CORRECCIÓN DE ERRORES

Corrección de errores del Reglamento (UE) 2016/631 de la Comisión, de 14 de abril de 2016, que establece un código de red sobre requisitos de conexión de generadores a la red*(Diario Oficial de la Unión Europea L 112 de 27 de abril de 2016)*

En la página 16, en el artículo 13, apartado 2, letra g), figura 1:

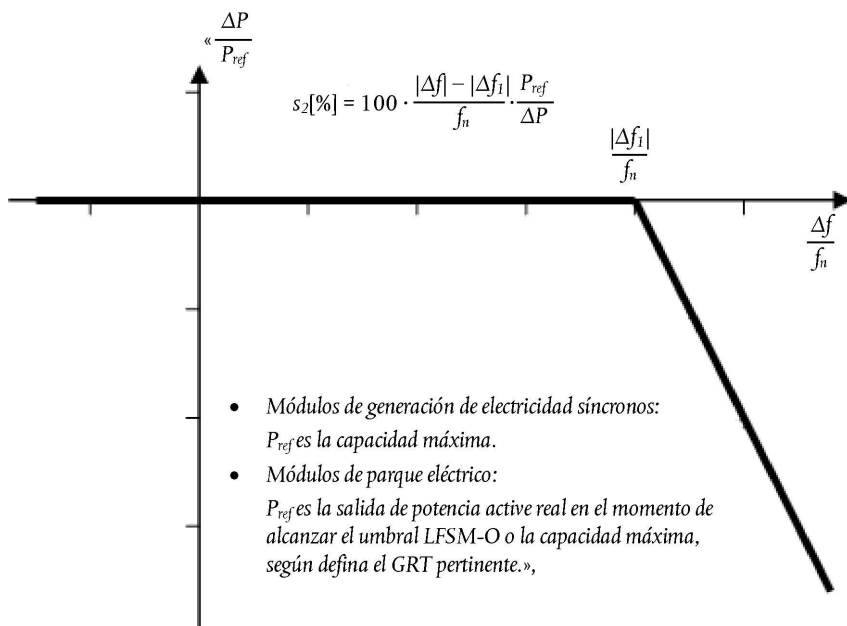
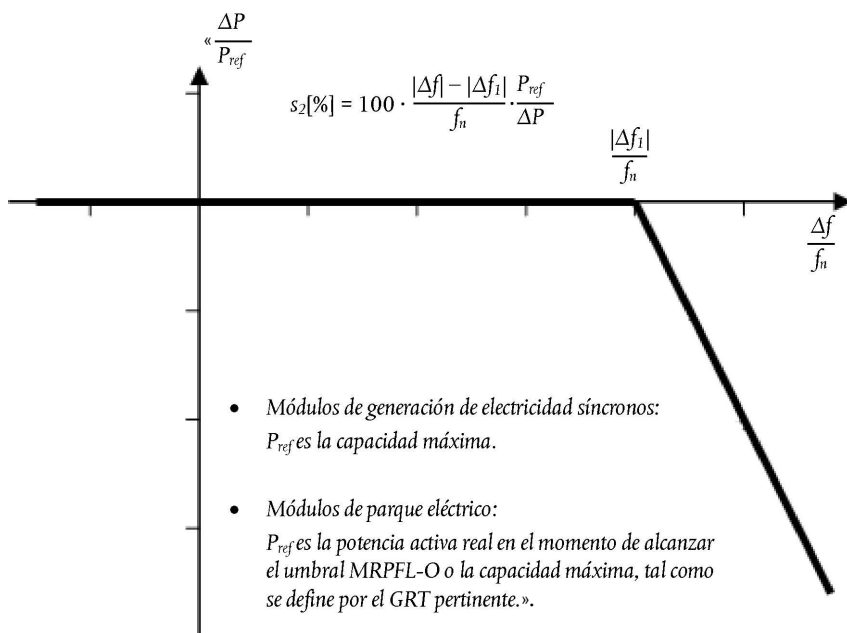
donde dice:

debe decir:

En la página 23, en el artículo 15, apartado 2, letra d), inciso i), figura 5:

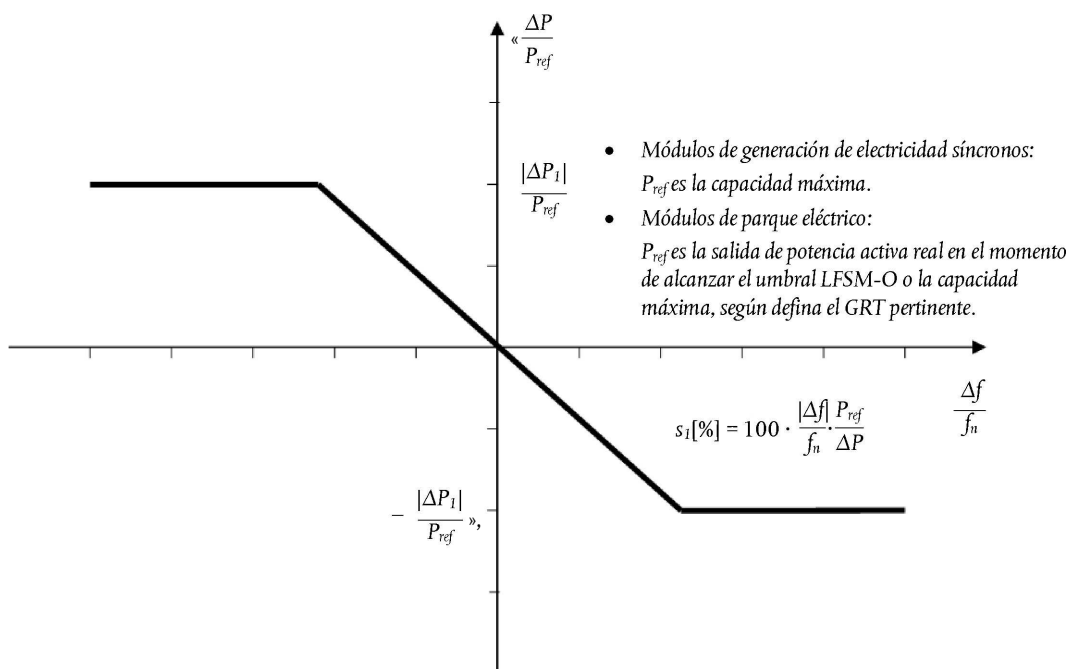
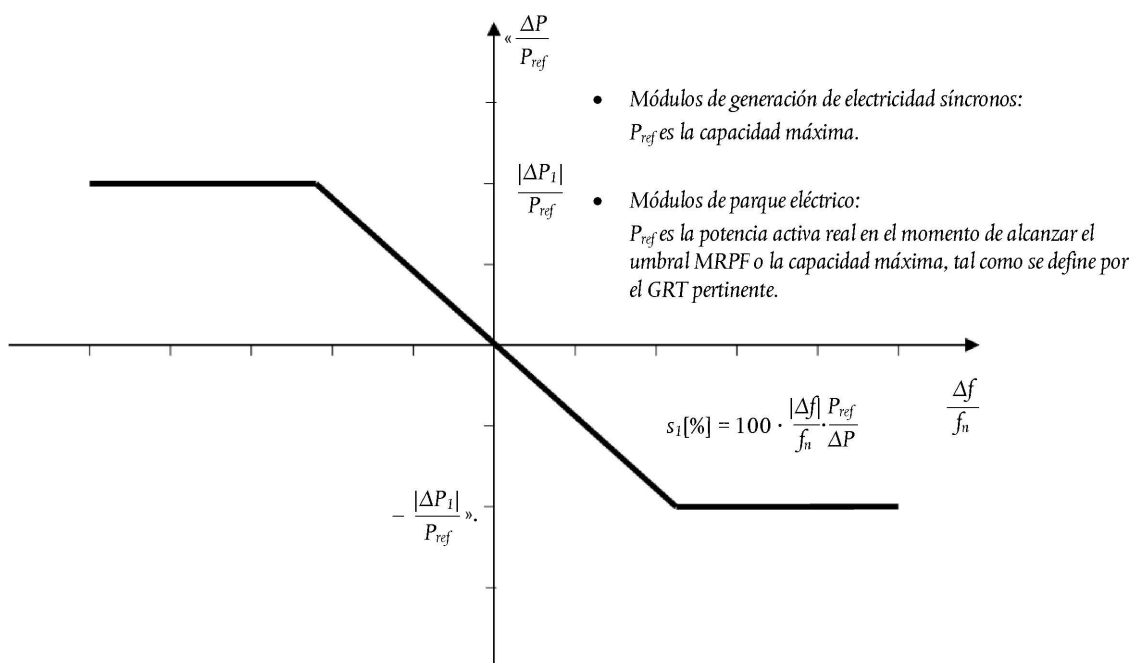
donde dice:

debe decir:
